ERSETZUNG DER WASSERPUMPE 65500 IN 65569 FÜR RENAULT CLIO

TECHNISCHE INFO NR. 1047

Renault | Clio I 1.2 Ltr, Clio II 1.2 Ltr

Bild 2: Neue Wasserpumpe 65569

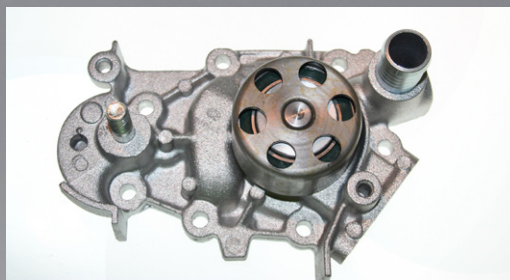
Analog zum Fahrzeughersteller hat Ruville die Wasserpumpe 65500 (Bild 1) durch die Wasserpumpe 65569 (Bild 2) ersetzt.

In der Umstellungsphase kann es vorübergehend zu Mischbeständen der beiden Ausführungen kommen. Beide Versionen entsprechen den technischen Anforderungen und können uneingeschränkt für die, in den Katalogmedien angegebenen Fahrzeuge eingesetzt werden.
